Landkreis Kronach, Rad-Orte-Katalog

Rad-Ort Nummer 17-048

Stand: 2018-07-22

Ort Haßlach bei Kronach, Orlamünder Strasse, Querung der B85 zu „Am Mühlbach“.

Luftbild

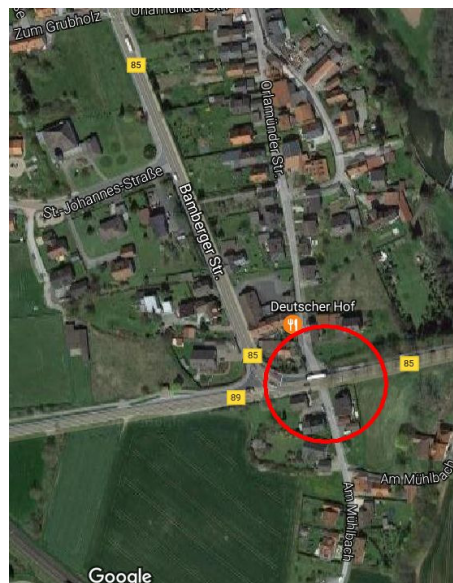
Die natürliche Geradeaus-Verbindung Orlamünder Strasse ↔ Am Mühlbach ist durch die B85 durchschnitten. Ohne Querungshilfe ist bei starkem Verkehr die Querung der B85 eine unzumutbar starke Gefährdung für Radler und Fussgänger. Für Rollatoren und Rollstühle lebensgefährlich. Es ist schlecht sichtbar, ob Kfz aus Richtung Stockheim um die Kurve kommen.

Fussgänger/Radler-Ampel installieren und in die Ampelschaltung an der Haupt-Kreuzung einbinden. Auch wenn dadurch der Kfz-Verkehr zeitweise eingeschränkt wird.

Eine Unterführung einrichten: z.B. über die Von-der-Cappel-Str., unter der B85 durch, dann z.B. auf den östlichen Zweig von „Am Mühlbach“ führen. Entweder durch eine neu gegrabene Unterführung oder unter der bestehenden B85-Brücke auf der bestehenden Haßlach-Schulter.

- Die Ampelanlage an der heutigen Kreuzung B85/B89 kann den Kfz-Verkehr kaum bewältigen. Es entstehen immer wieder lange Staus. Ein ampelgeregelter direkter Überweg Orlamünder Strasse ⇔ Am Mühlbach würde diesen Zustand noch verschärfen, weil alle drei Kfz-Fahrspuren gleichzeitig betroffen sind. Deshalb sei die getrennte Überquerung der B85 und der B89 heute der einzig sichere Weg. Oder die Route über Am Grubholz und unter der Bahn.

- Für die gesamte Kreuzung B85/B89 sieht Rainer Detsch bis ca. 2019/2020 eine Umwandlung in einen Kreisverkehr vor. Dazu hat das Bauamt Bamberg kürzlich das Eck-Gebäude erwerben können, das der Umwandlung im Wege stand. Im Zuge dieser Umgestaltung könnten vielleicht gute Lösungen für Fussgänger- und Radler gefunden und realisiert werden. [Jens Laußmann sah in einem Gespräch gewisse Chancen.]

- Unterführungs-Konzepte, z.B. parallel zur Haßlach: Auf den ersten Blick wären für die Zu- und Abfahrt etliche Privatgrundstücke betroffen, was eine Realisierung fast unmöglich macht.
